Échangeur Turcot
Chapitre 2
Présentation aux citoyens
de Mobilisation Turcot, Été 2008
Analyse de la proposition avancée par
Transport Québec
Montréal le 27 juillet 2008

Pierre Brisset, Architecte.
GRUPE en RECHERCHE URBAINE
(GRU)

Zones de conflits non résolus dans la proposition du MTQ:

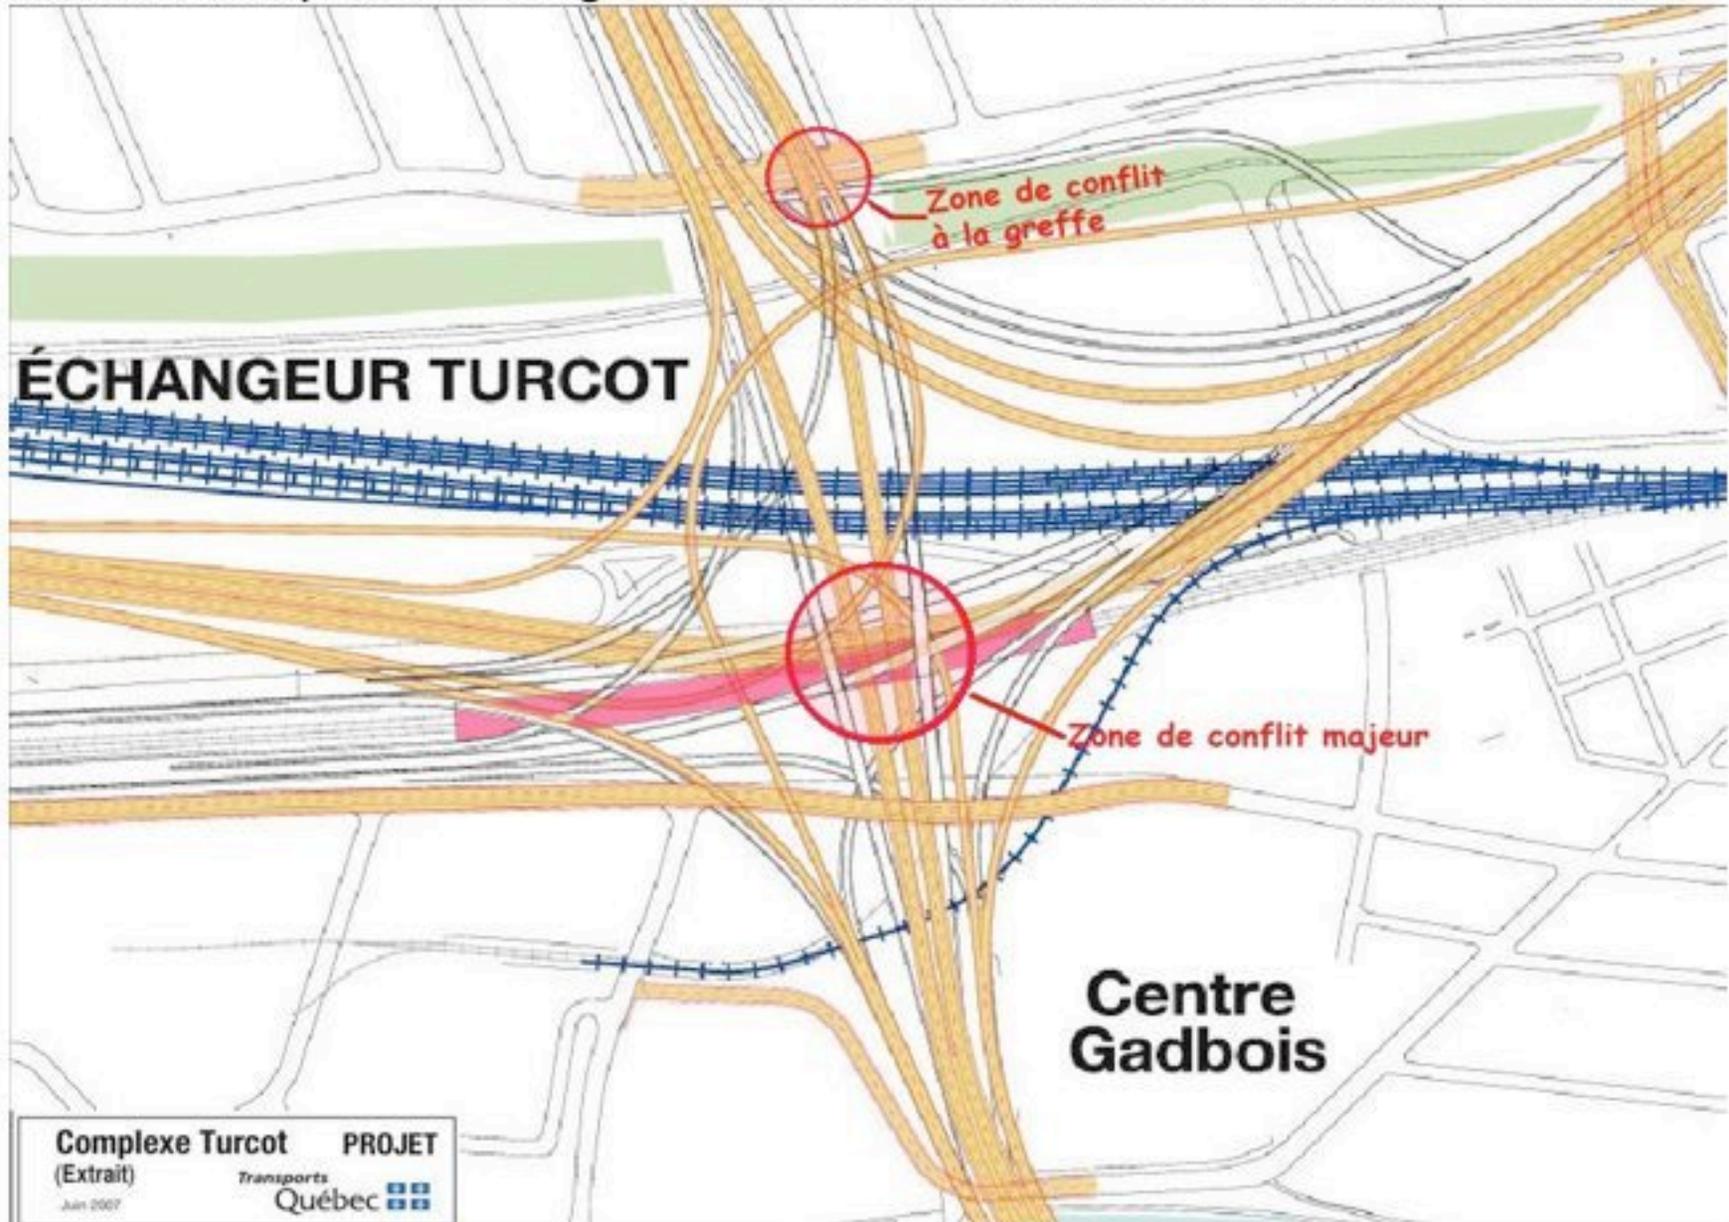
- Comment faire la greffe sous la rue Saint-Jacques?
- Comment remplacer 4 étages d'autoroutes au-dessus du tunnel existant?

- L'autoroute Décarie croisant l'autoroute Ville-Marie (en rose):
- Trois étages qui passent au dessus des voies ferrées.
 - Voilà pourquoi Décarie (en gris) est si haute.

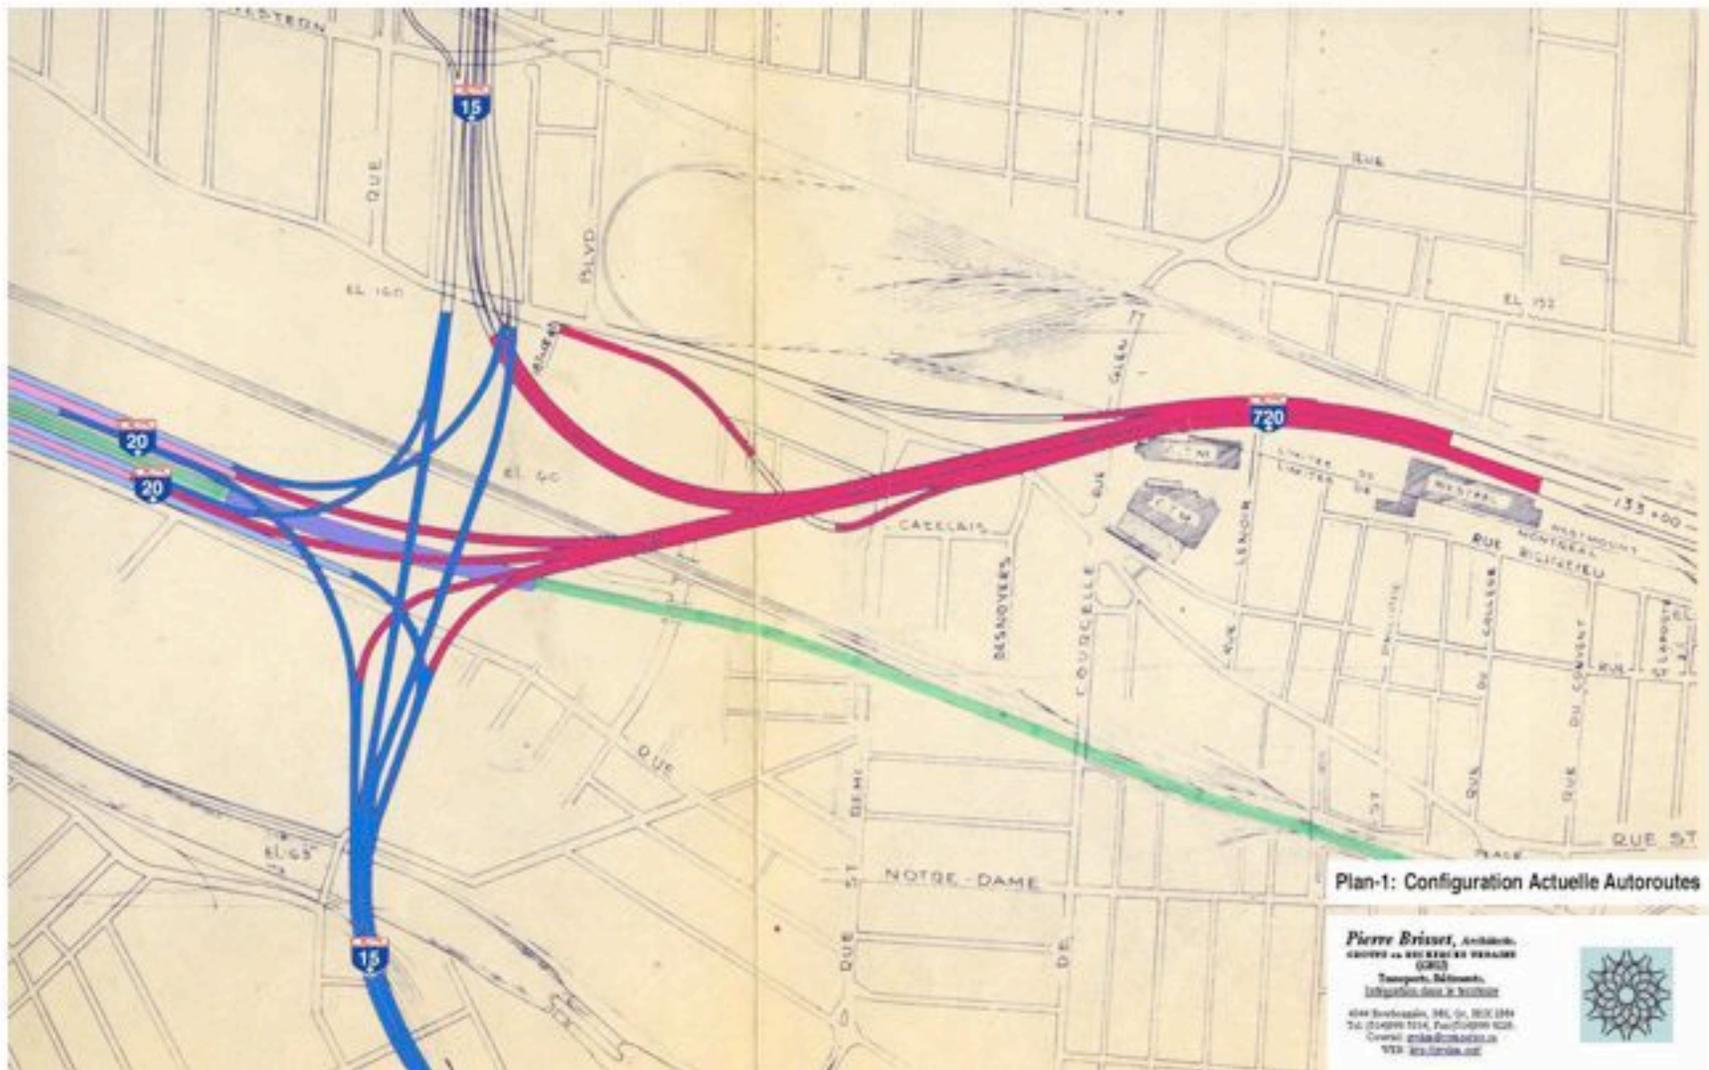
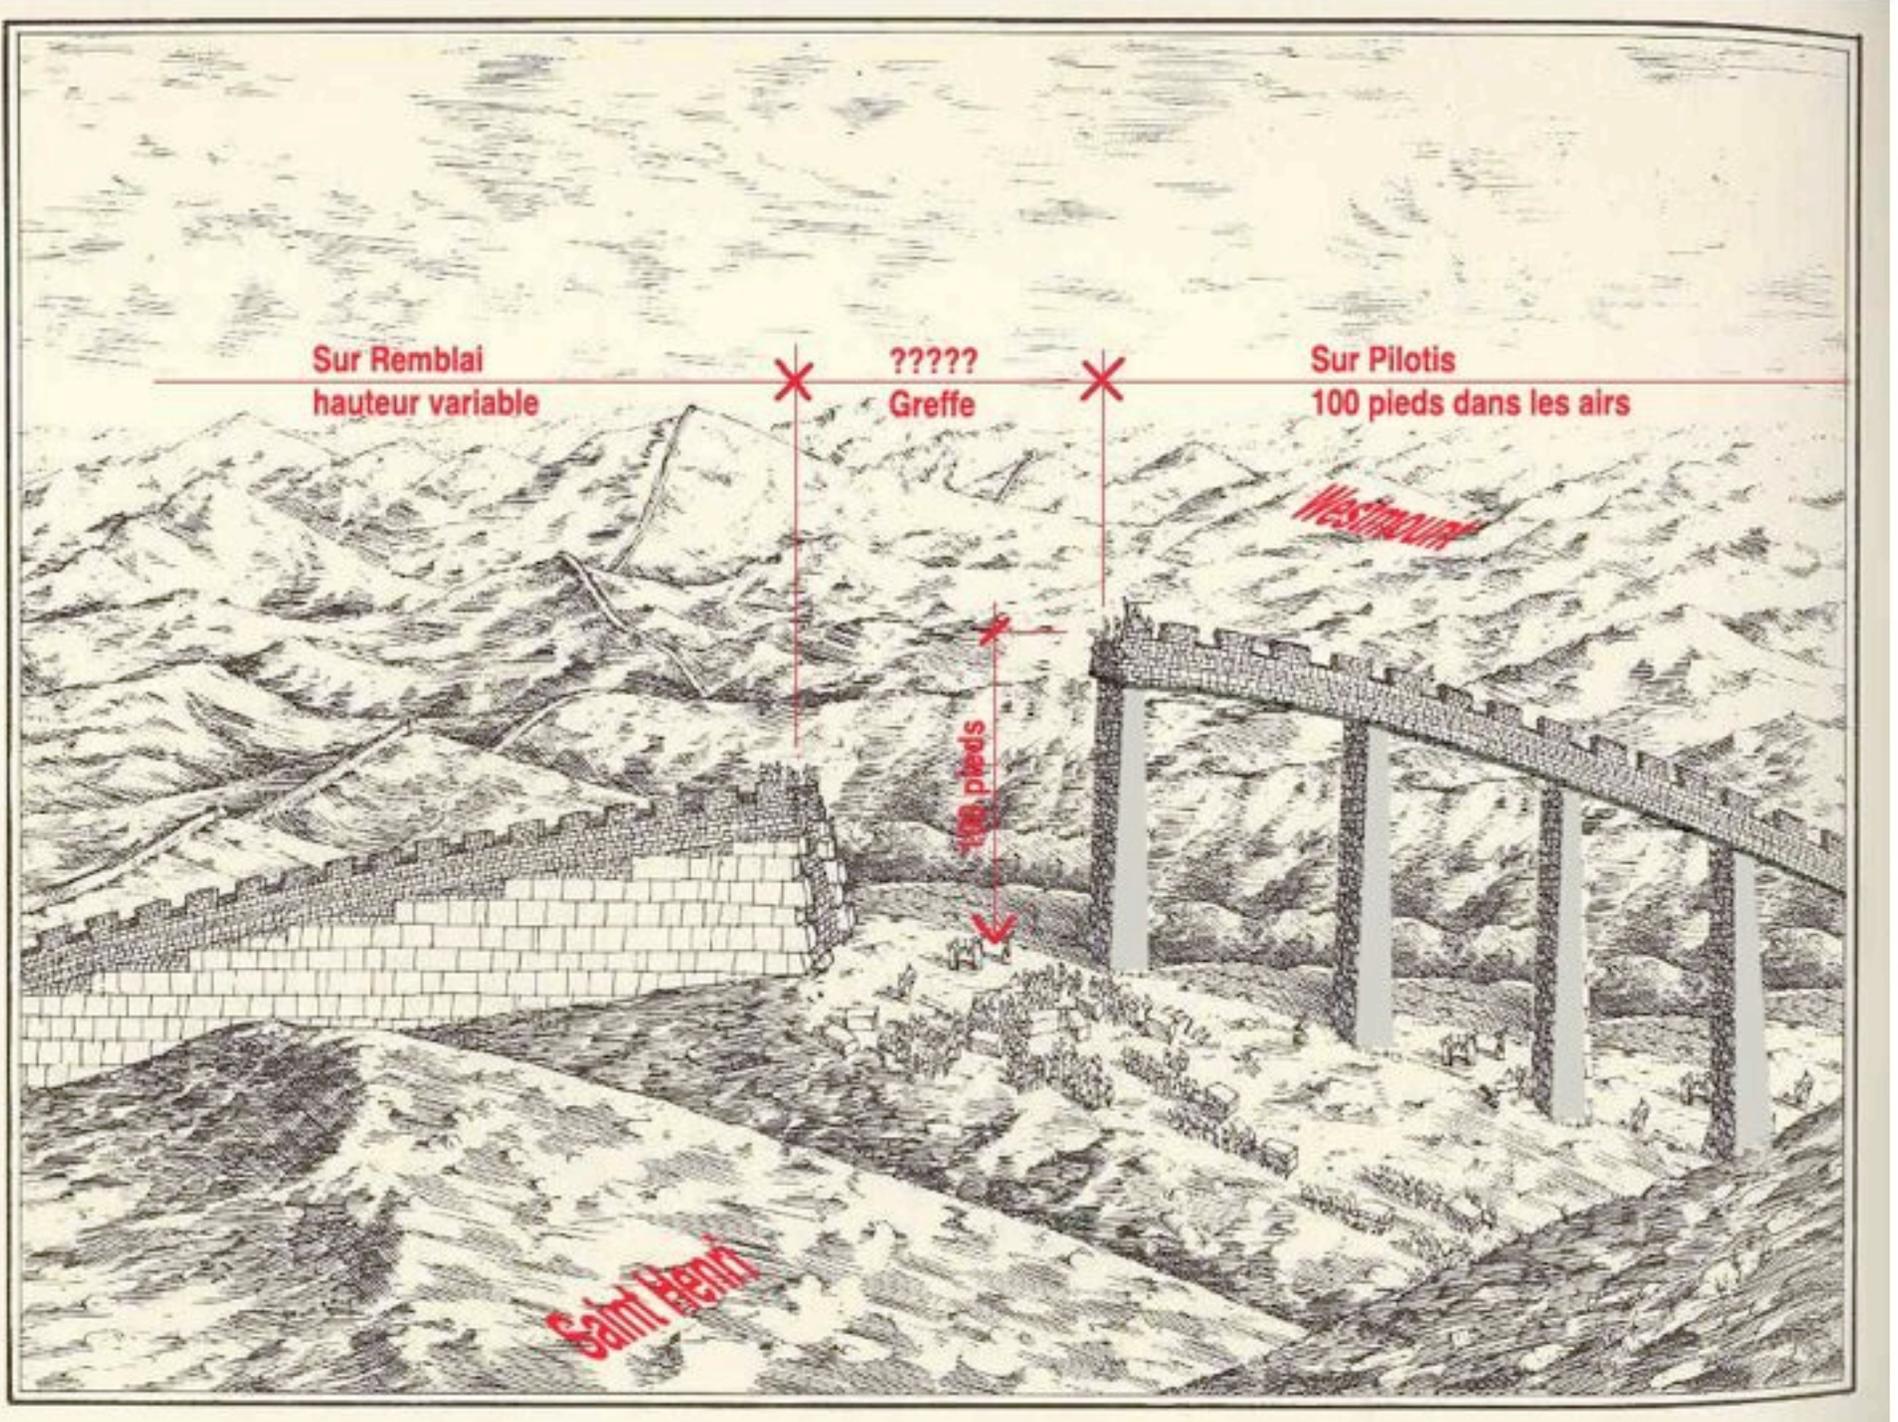
- En rouge: tronçon de la Ville-Marie que le gouvernement prévoit remplacer.
- Ce tronçon a bénéficié d'investissements massifs depuis deux ans.
 - L'autre tronçon, plus à l'est, connaît aussi des problèmes de structure.
 - Le GRUHM recommande plutôt de préserver cette structure existante et de concentrer les efforts sur l'autoroute Décarie (en bleu).

Coupe dans la descente de la Courbe de la Glen:

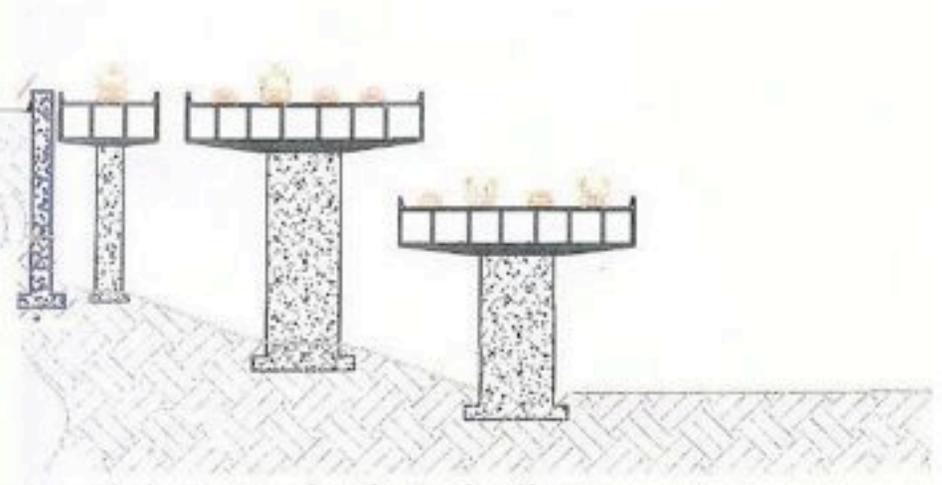
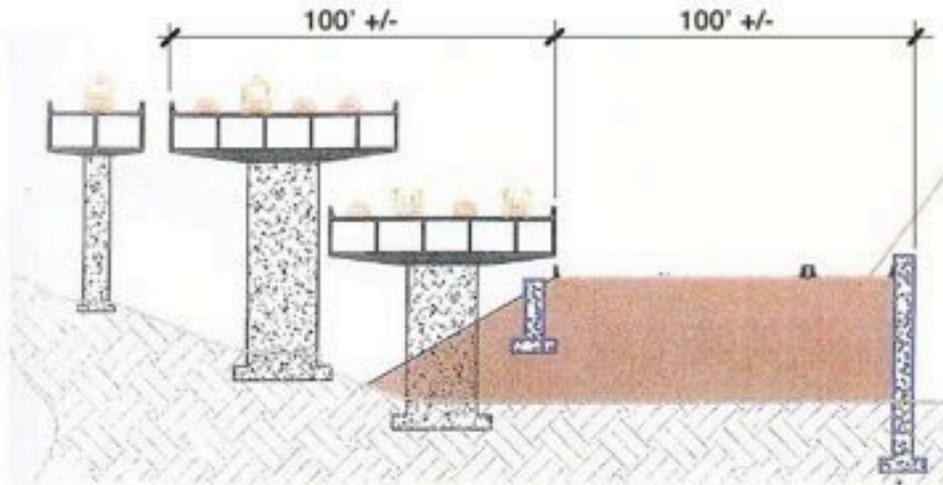
- Le MTQ veut exproprier 100 pieds au sud de la structure autoroutière.
- Le GRUHM propose de maintenir les structures existantes de Ville-Marie.
- Le GRUHM propose un lien ferroviaire CN-CP sous les structures existantes.

Descente au nord de la rue St-Rémi ;
 À gauche proposition du MTQ (talus à côté)
 À droite proposition du GRUHM (de part et d'autre des piliers)

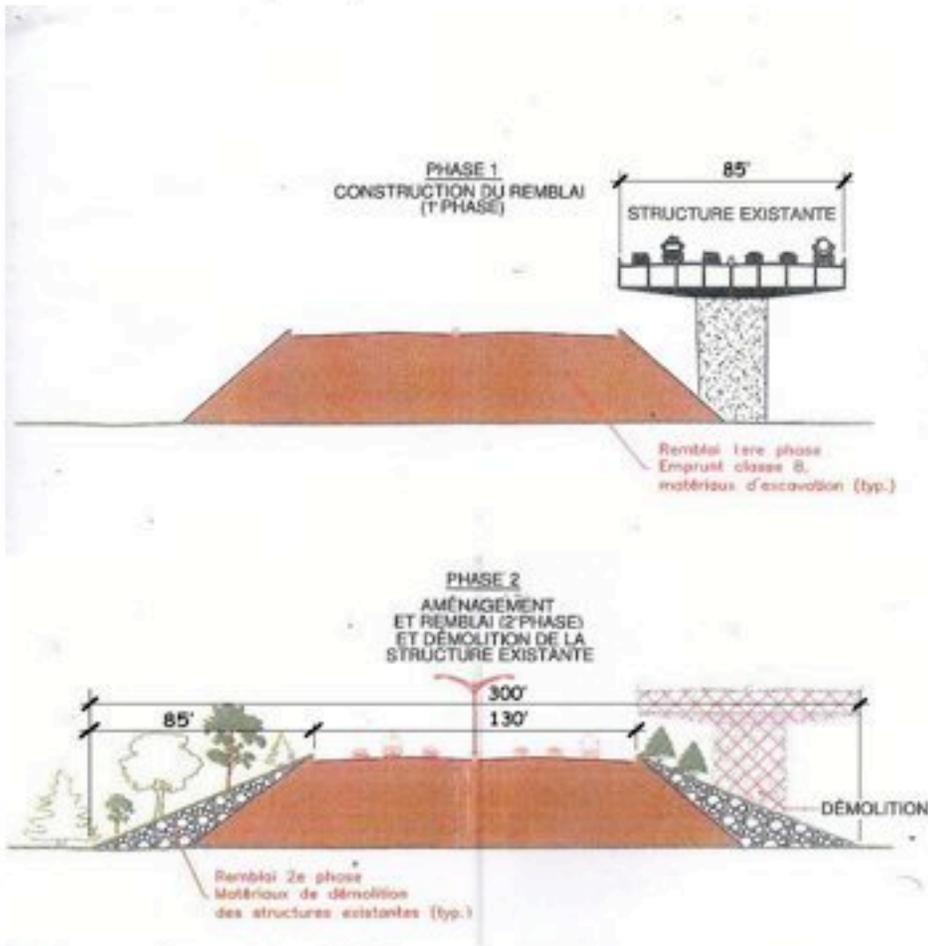
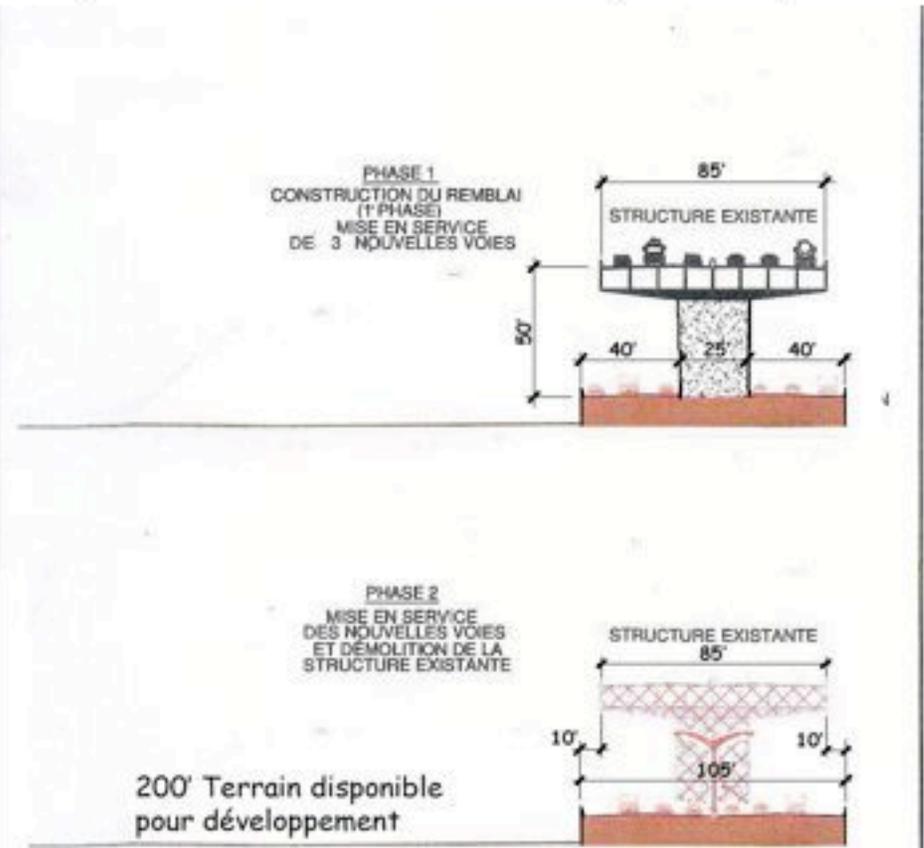
A-15; regardant les piliers en descendant vers le sud du Canal Lachine.
- Les piliers, à partir du # 33, ont tous 25 pieds de large.

A-15; le pilier # 26 a 25 pieds de large au nord de la rue Eadie.

Coupe au sud de la rue Saint-Rémi :

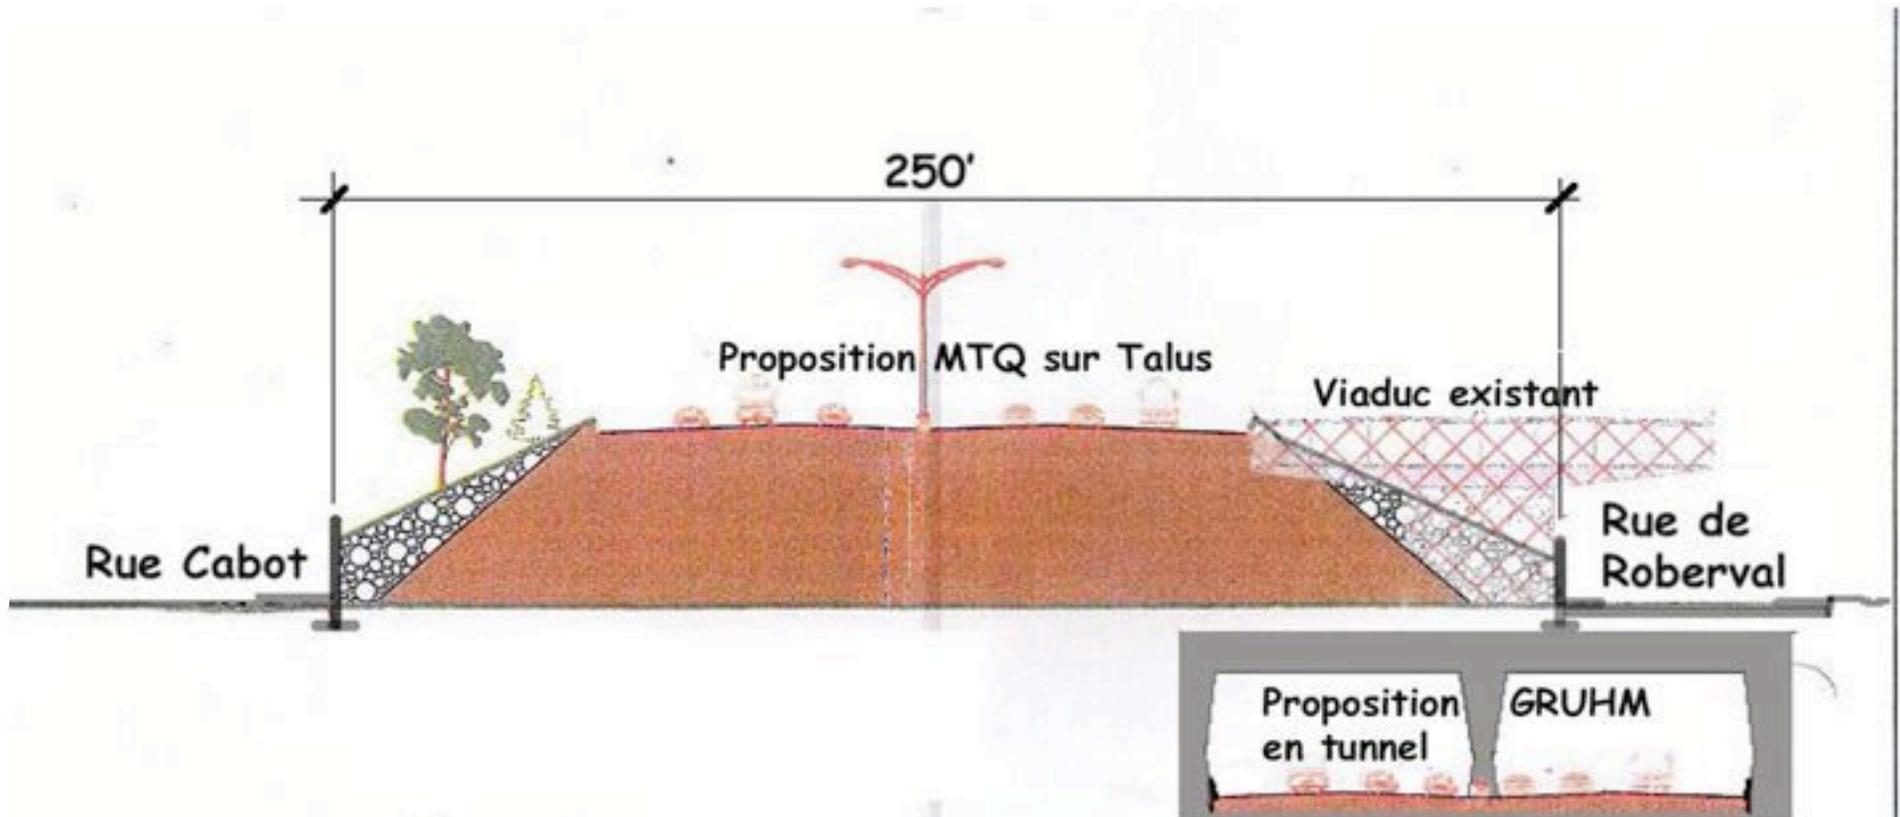
- L'emprise n'a que 250 pieds de large entre les rues Roberval et Cabot
- L'emprise ne permet pas un talus complet de part et d'autre de l'autoroute
- La situation crée un mur aveugle pour les résidents de la rue Roberval
- Un tunnel dégagerait davantage le secteur
